미아중심재정비촉진지구 및 재정비촉진계획, 성북제2-신월곡1 결합정비구역, 도시관리계획, 정비계획 변경(안) 재공람공고

2. 「2025년 제17차 도시계획위원회」 심의 결과 수정가결됨에 따라 서울특별시 성북구공고 제2025-1375호(2025.7.31.)로 주민공람공고한 사항에 대하여 변경사항이 발생한바, 주민의견을 청취하고자 「국토의 계획 및 이용에 관한 법률」 제28조제1항 및 동법 시행령 제22조제2항, 「서울특별시 도시계획조례」 제7조 및 제68조에 의거 도시관리계획(용도지역) 변경(안)과 「도시 및 주거환경정비법」 제15조 및 동법 시행령 제13조의 관련규정에 따라 정비계획변경(안)을 다음과 같이 재공람공고합니다.

1. 정비구역 결정도(기정/변경(안))
2. 도시계획시설(정비기반시설) 결정도(기정/변경(안))
3. 정비계획종합결정도(기정/변경(안))
4. 지구단위계획 결정(안)도

■ 용도지역·지구 결정(기정)도

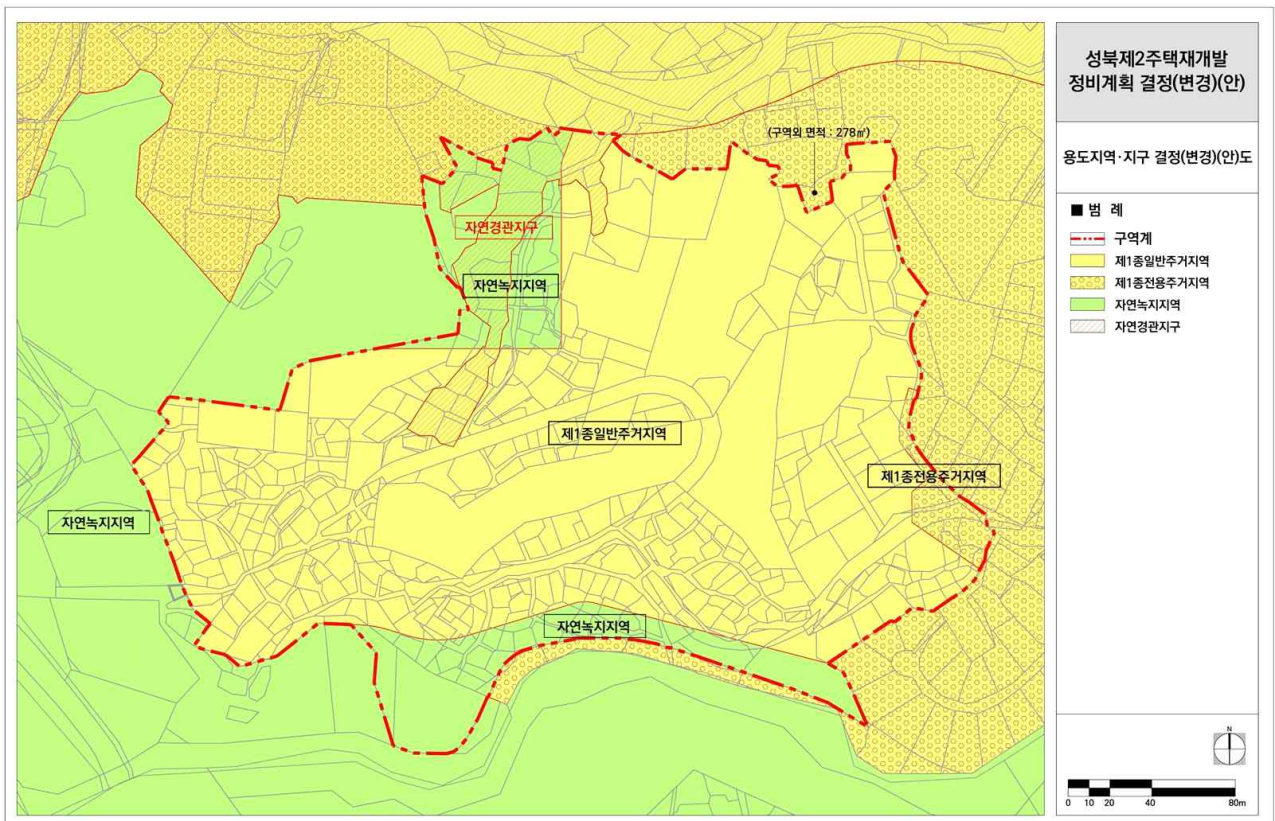
도면표시 번호	위 치	용 도 지 역		면 적 (㎡)	용적률	변 경 사 유
		기 정	변 경			
-	성북동 226-103 번지 일대	제1종 전용주거지역	제1종 전용주거지역	74,187.0	-	- 대상지는 정비기반시설 열악하여 개별정비지구 유지시 안전성 문제, 공사지난 등의 문제가 대두됨. - 신속한 정비사업 진행을 위하여 정비유형을 철거형으로 변경하고 획지내 공동주택을 조성하기 위하여 용도지역을 변경
-	성북동 224-18 번지	제1종 일반주거지역	제1종 전용주거지역	278.0	-	구역 제척된 성북동 224-18번지를 주변 용도지역에 맞게 제1종전용주거지역으로 변경

■ 도시계획시설 결정(기정)도

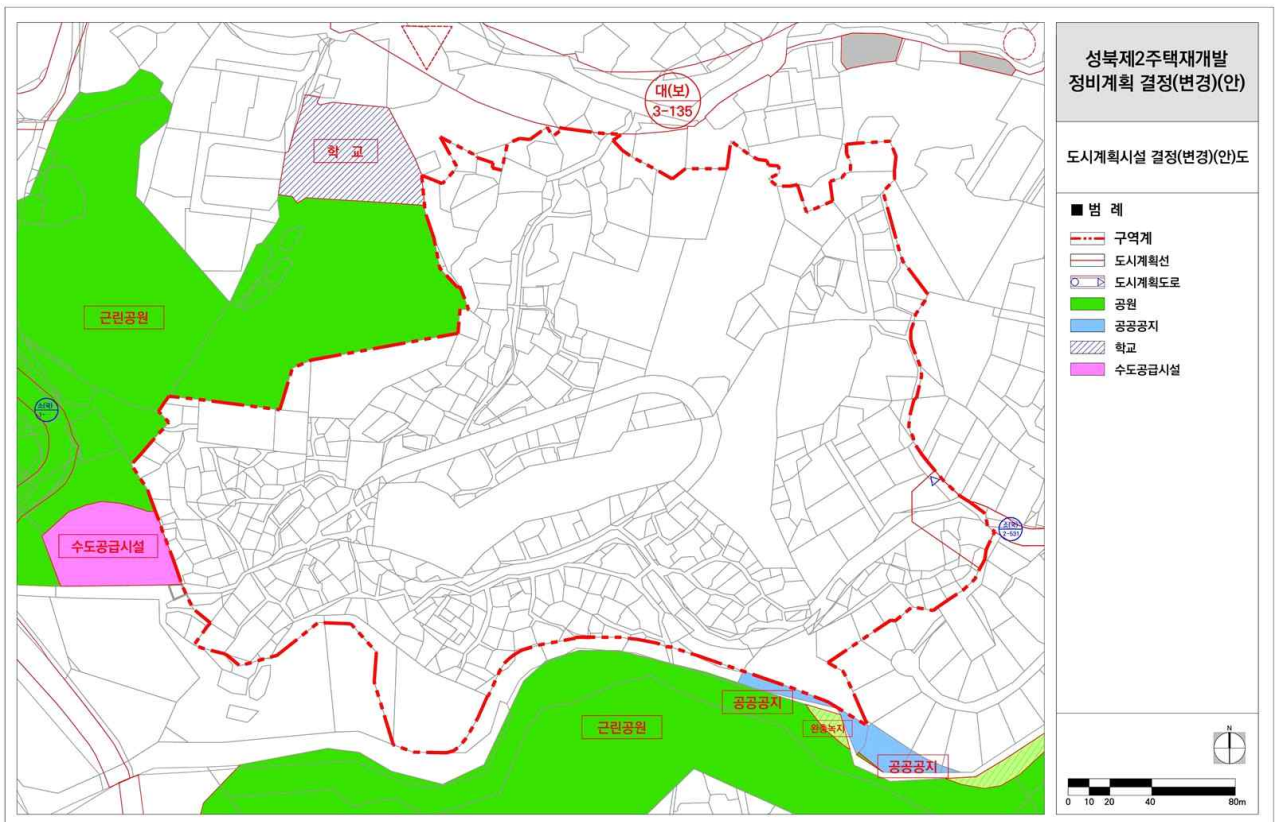
도면표시번호	시설명	변 경 내 용	변 경 사 유
①	북악산	• 중복결정 구간 삭제 : 318.4㎡	• 정비계획상 진출입 도로 폐지됨에 따라 공원과 중복결정 면적 제외

■ 정비구역 결정(변경)(안)도

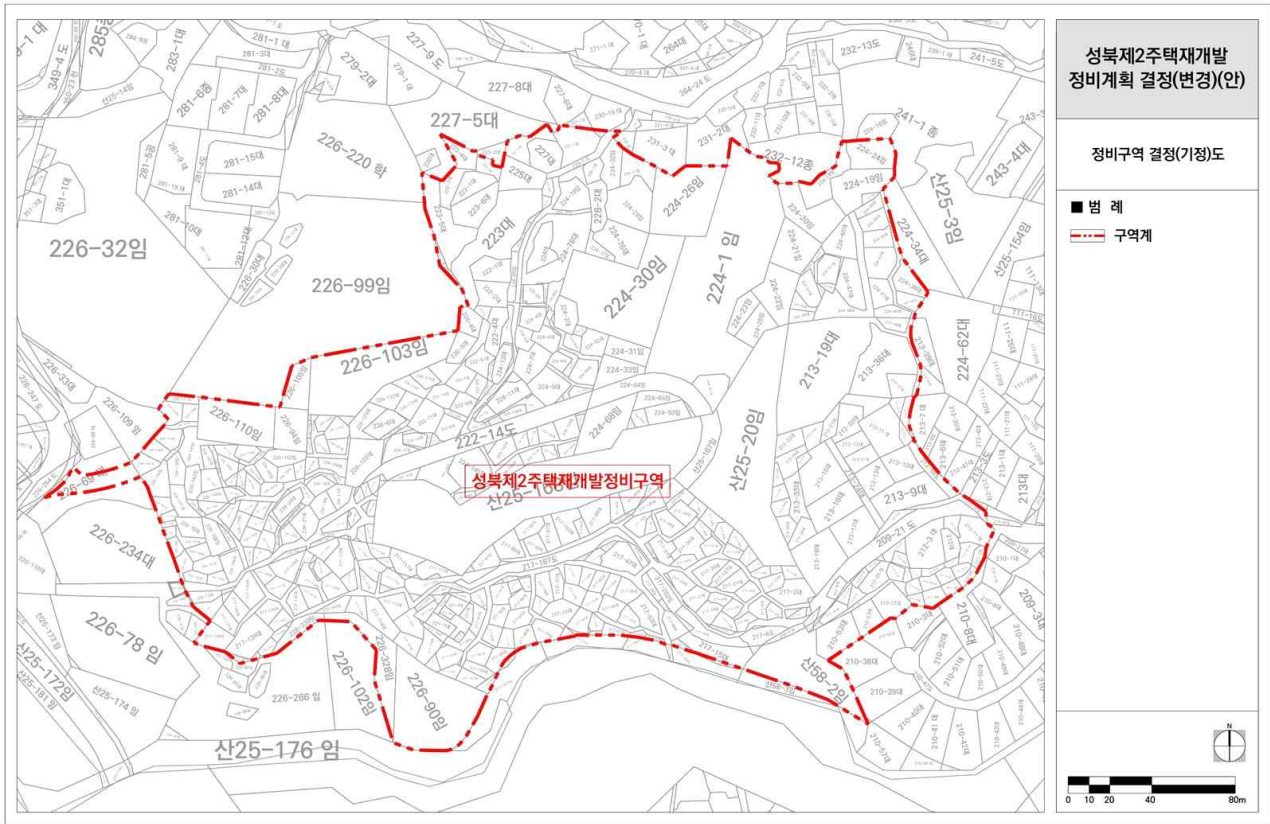
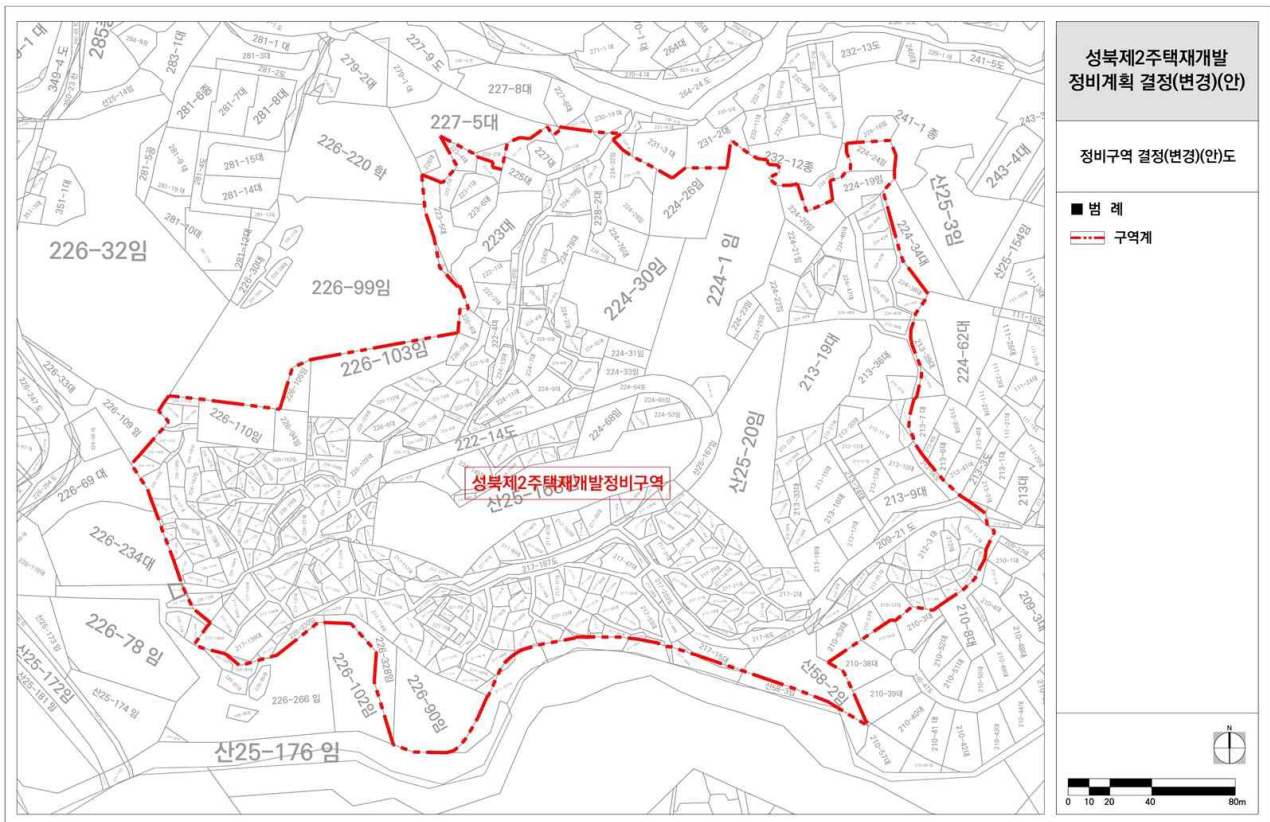
구 분	위 치	변 경 내 용	변 경 사 유
변 경	성북구 성북동 226-103번지 일대	면적변경: 감) 885.8㎡ - 75,072.8㎡ → 74,187.0㎡	- 사업지 내 변경된 지적 반영에 따른 면적 조정 - 도로계획 변경에 따른 필지 제척, 보덕사 필지(성북동 224-18번지) 제척으로 인한 구역계 변경

■ 도시계획시설(정비기반시설) 결정(변경)(안)도

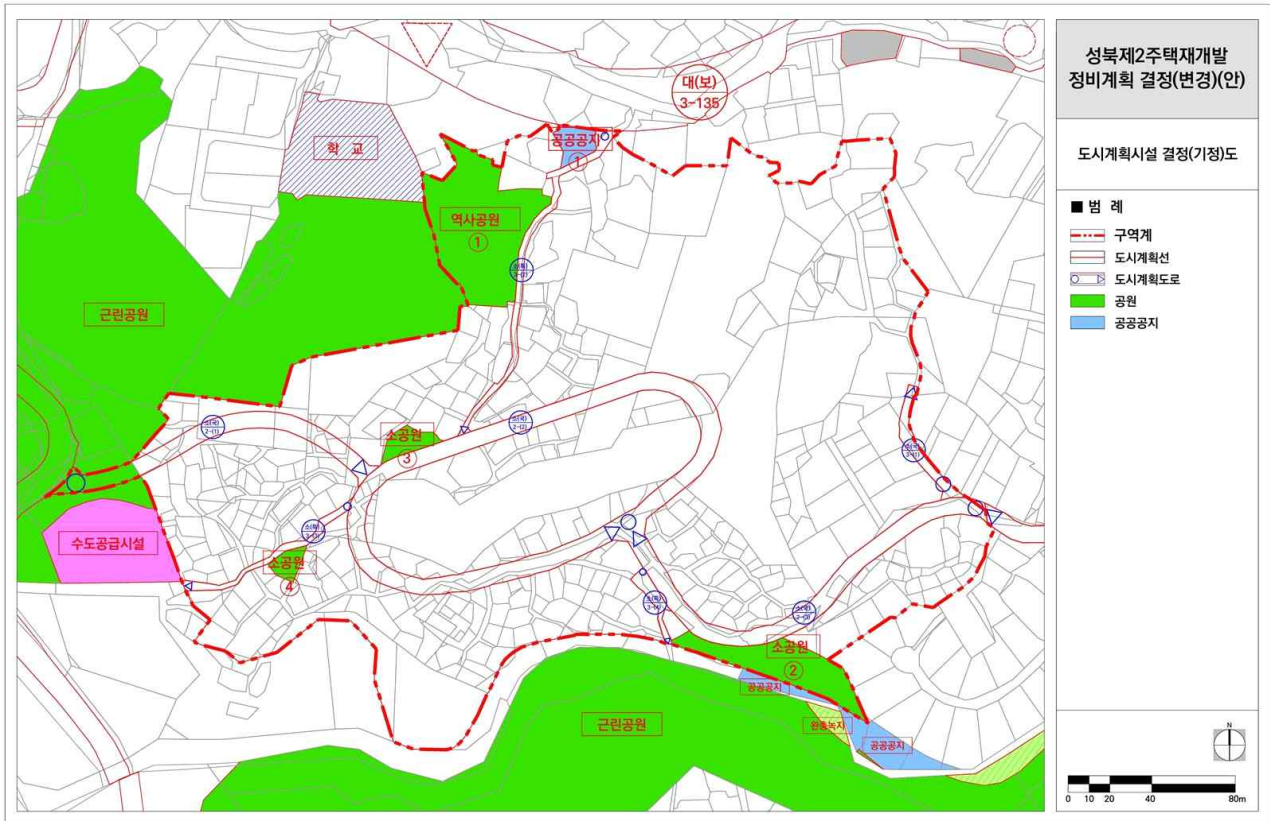
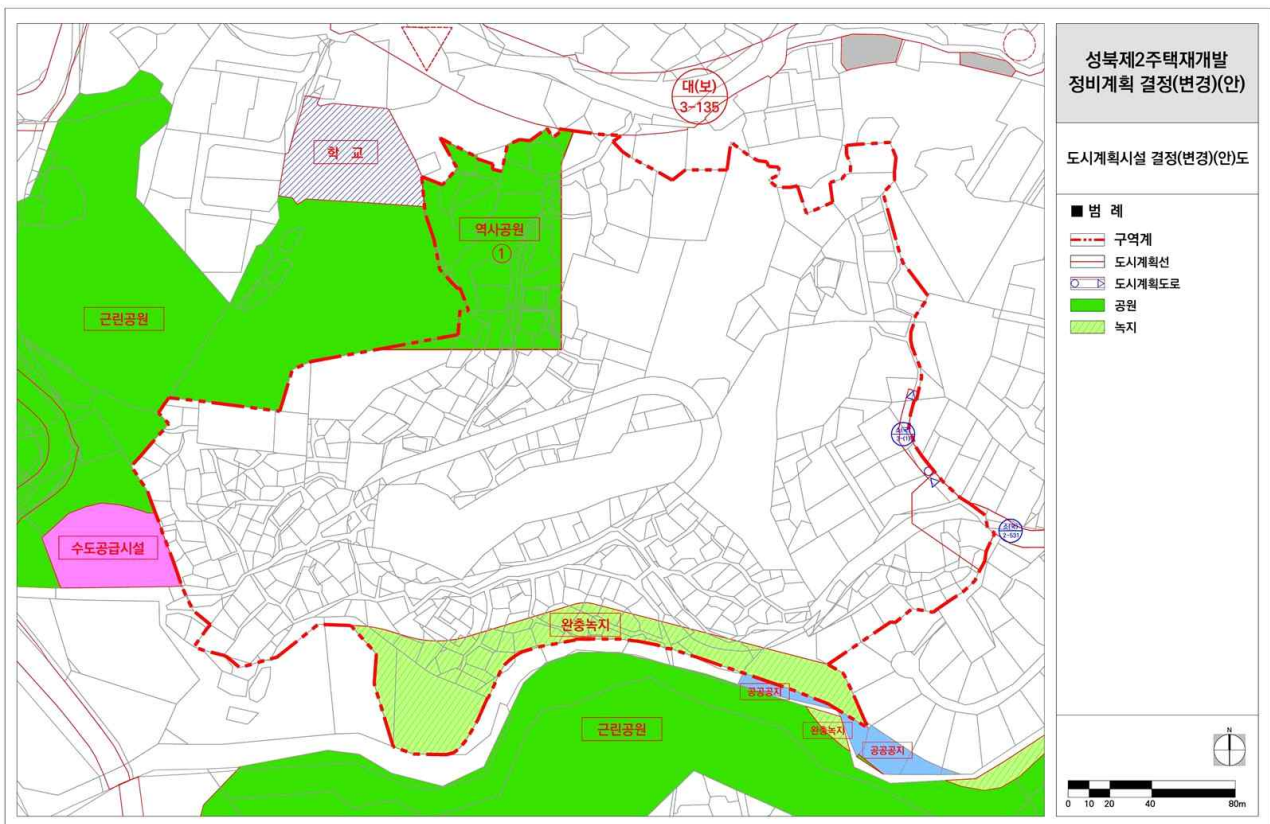
변경전 도로명	변경후 도로명	변경내용	변경사유
소로 2-(1)	-	• 폐지	• 개별정비지구 해제하고 획지 일괄 조성에 따라 도로 폐지
소로 2-(2)	-	• 폐지	• 개별정비지구 해제하고 획지 일괄 조성에 따라 도로 폐지
소로 2-(3)	-	• 폐지	• 개별정비지구 해제하고 획지 일괄 조성에 따라 도로 폐지
소로2-531	소로2-531	• 선형 변경 - 연장 : 204m → 230m(구역내 34m)	• 마을버스 회차공간 조성에 따른 노선 연장
소로 3-(1)	소로 3-(1)	• 선형 변경 - 연장 : 60m → 46m	• 대상지 동측 외부 대지 진출입을 위한 현황도로 유지하고 정비계획 변경에 따라 일부구간 선형 변경
소로 3-(2)	-	• 폐지	• 개별정비지구 해제하고 획지 일괄 조성에 따라 도로 폐지
소로 3-(3)	-	• 폐지	• 개별정비지구 해제하고 획지 일괄 조성에 따라 도로 폐지
소로 3-(4)	-	• 폐지	• 개별정비지구 해제하고 획지 일괄 조성에 따라 도로 폐지

도면표시번호	시설명	변 경 내 용	변 경 사 유
①	역사공원	• 면적 변경 - 2,797.6㎡ → 5,571.1㎡(증 2,773.5㎡)	• 심우장 일대 역사·문화적 가치를 보전하고, 문화유산 체험 공간을 확충하기 위하여 역사공원 면적 확대
②	소공원	• 폐지 - 면적 : 1,234.5㎡	• 정비계획 변경에 따른 소공원 폐지
③	소공원	• 폐지 - 면적 : 253.8㎡	• 정비계획 변경에 따른 소공원 폐지
④	소공원	• 폐지 - 면적 : 173.0㎡	• 정비계획 변경에 따른 소공원 폐지
-	완충녹지	• 신설 - 면적 : 5,487.7㎡	• 한양도성 문화재 보호를 위한 문화재보호구역 일원 완충녹지 신설

도면표시 번호	시설명	변 경 내 용	변 경 사 유
①	공공공지	• 폐지 - 면적 : 272.7㎡	• 기 결정된 공공공지를 폐지하고 역사공원에 포함하여 효율적인 토지이용을 도모
